**CAVA
“PISCOLVEI”**

**PROGETTO DI COMPLETAMENTO DELLA
COLTIVAZIONE ESTRATTIVA**

**INTEGRAZIONI
STUDIO DI IMPATTO AMBIENTALE**

Febbraio 2026

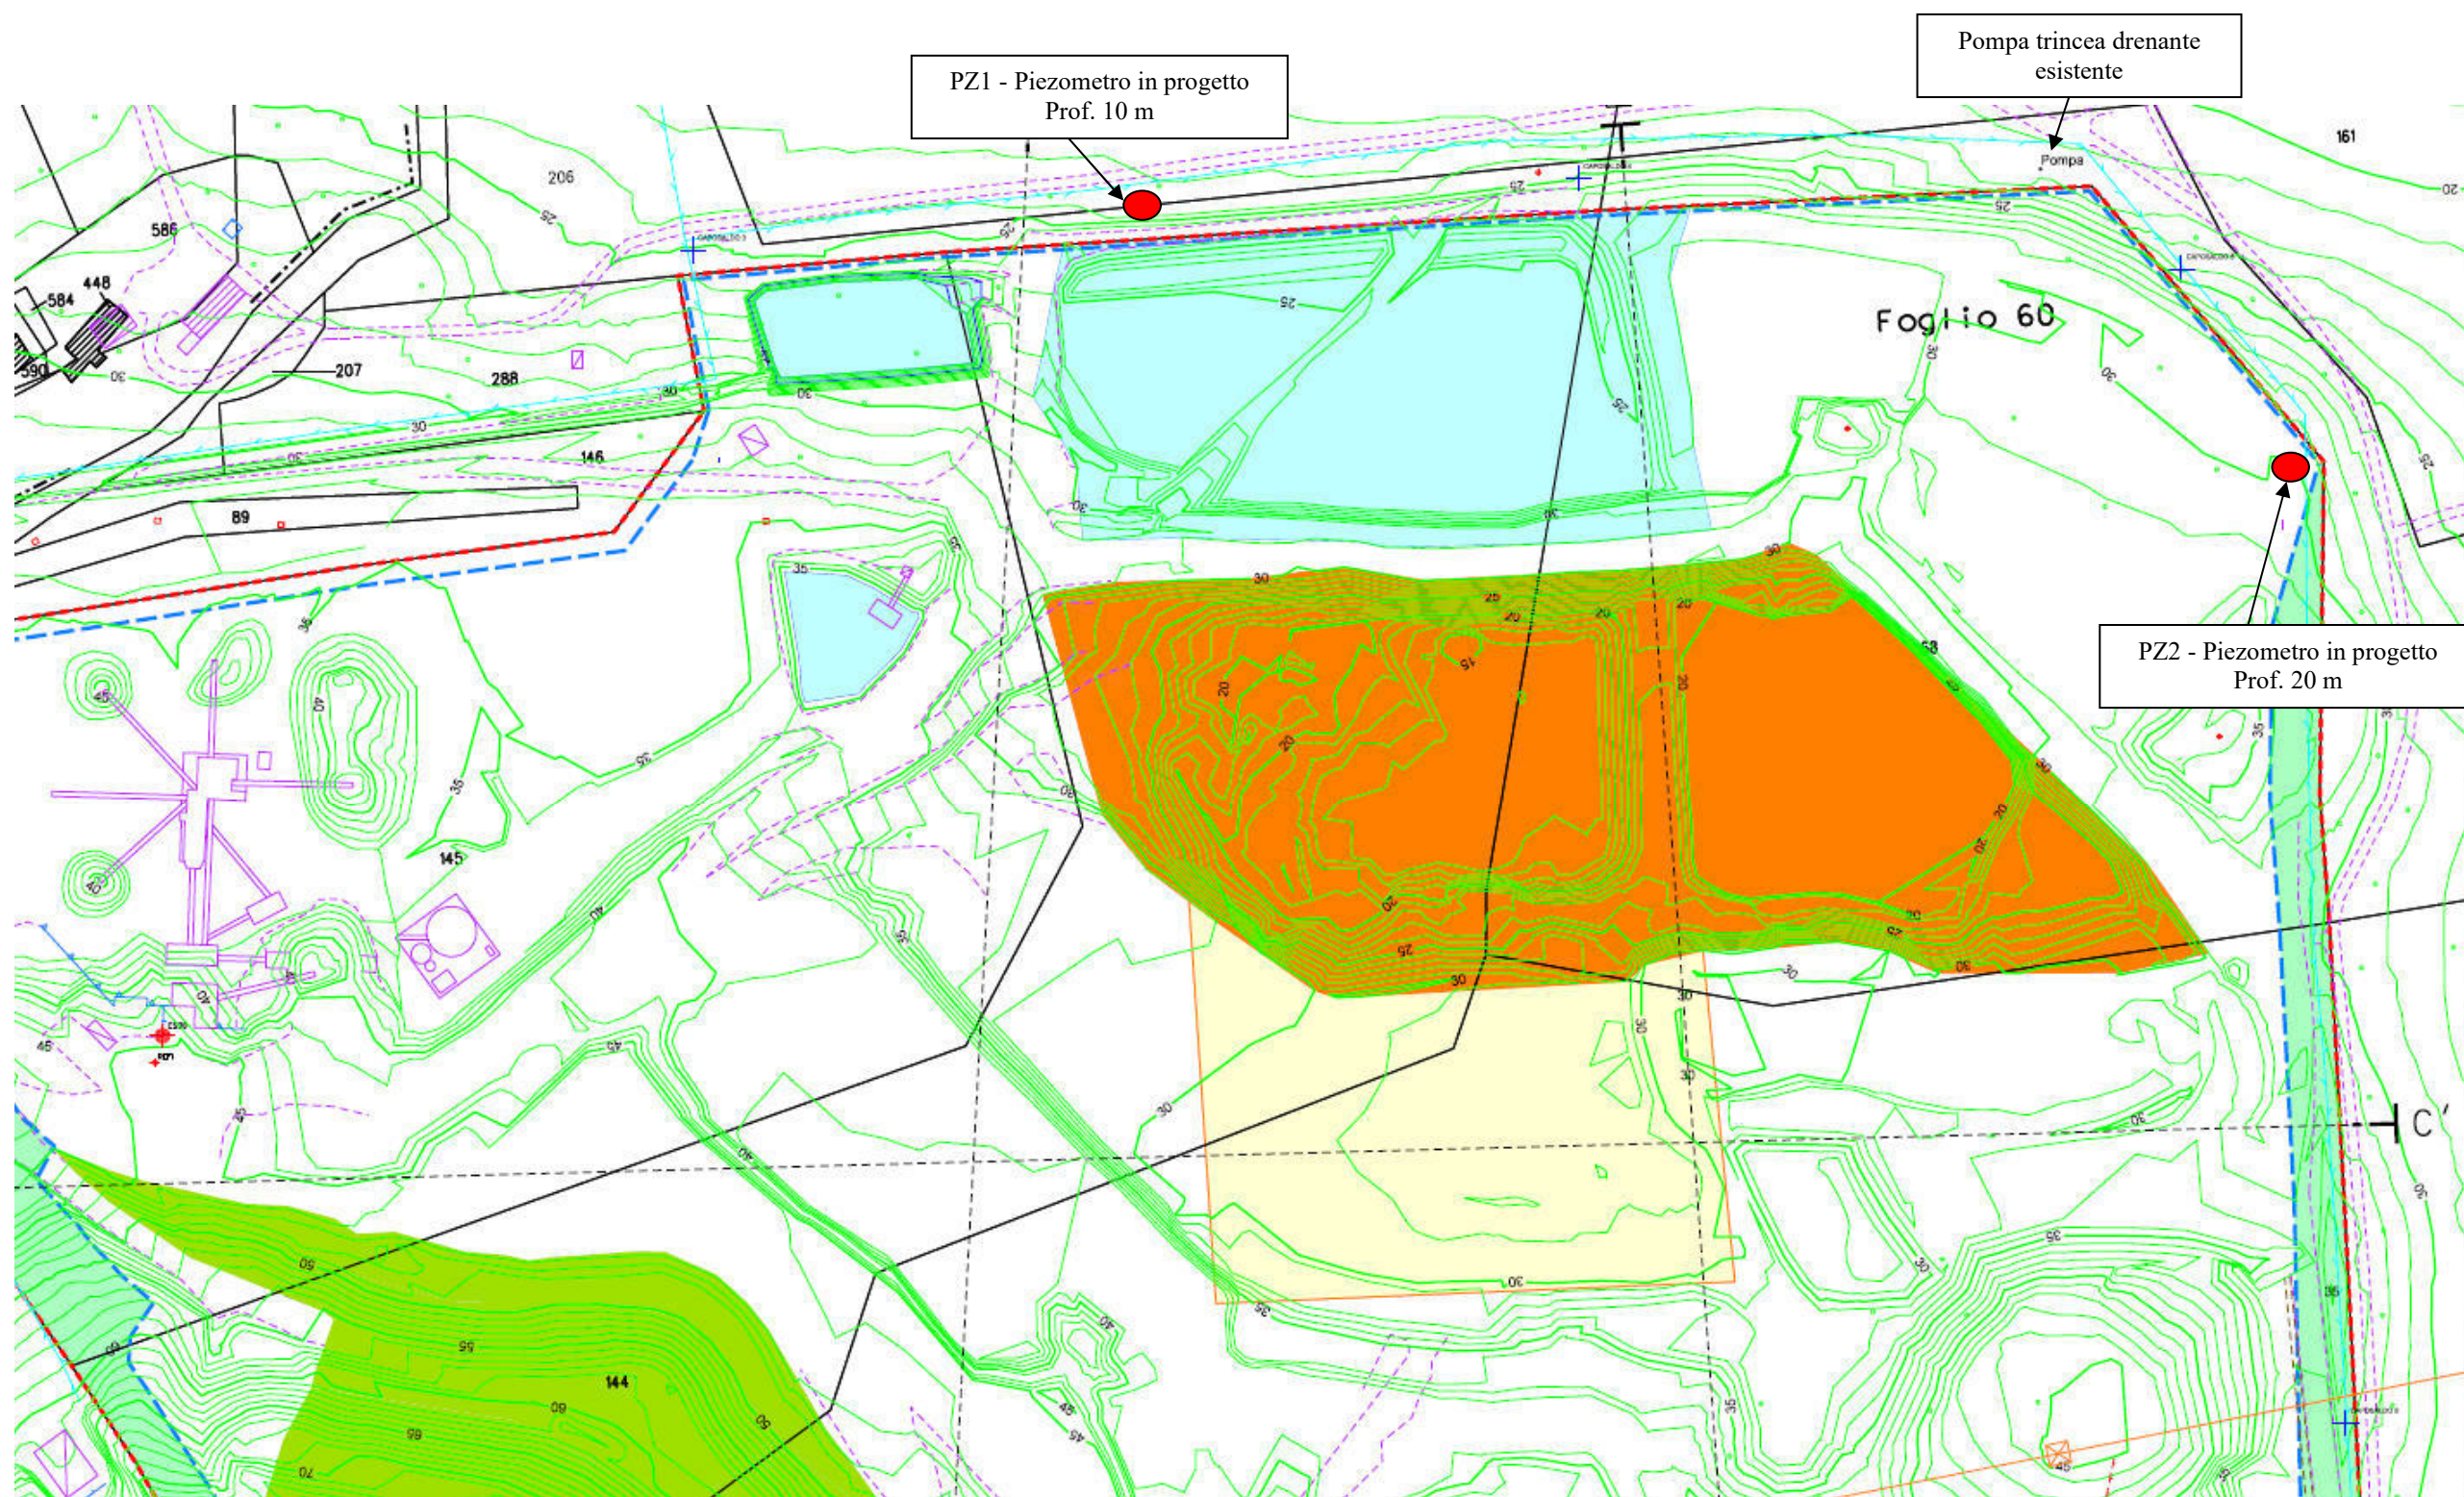
4.3.1 approfondire lo studio idrogeologico del sito, specificando gli acquiferi presenti, nel sito e nell'immediato intorno;

Si confermano le valutazioni idrogeologiche fatte e approvate nello SIA del 2010 ed in quello attuale, ma a fronte di una esplicita richiesta di approfondimento, visto che i maggiori dubbi riguardano la potenziale interazione delle vasche (acque meteoriche e acque di sedimentazione) verso l'esterno, si propone la realizzazione di due piezometri posti a valle di tali vasche, come da cartografia di seguito allegata.

I due piezometri avranno le seguenti caratteristiche

- Piezometro PZ1 sarà ubicato lungo il lato nord del sito in corrispondenza delle vasche di raccolta delle acque meteoriche. Esso avrà una profondità di almeno 10 m al fine di andare circa 5 m al di sotto della profondità delle vasche. Finestratura da -3 m a fondo foro.
- Piezometro PZ2 sarà ubicato lungo il lato est ed in corrispondenza dell'attuale vasca di decantazione dei limi. Esso avrà una profondità di almeno 20 m al fine di andare circa 5 m al di sotto della profondità delle vasca di decantazione. Finestratura da -3 m a fondo foro.

Fotografia settore C – ripresa 4
Siepe di mascheramento perimetrale con olivastri

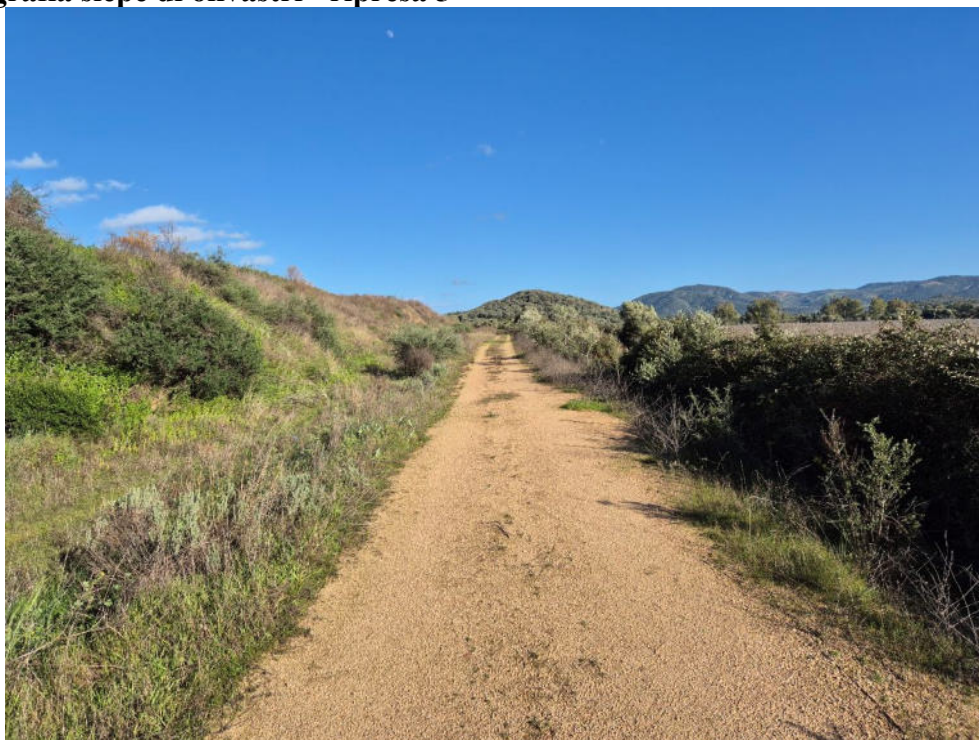
5.2.2 documentazione attestante l'attuale stato dei recuperi ambientali realizzati, attraverso un report fotografico dettagliato con copertura integrale di tutte le aree soggette a intervento, completo di planimetria di inquadramento contenente l'ubicazione puntuale dei punti di scatto;

La siepe di mascheramento risulta completata.
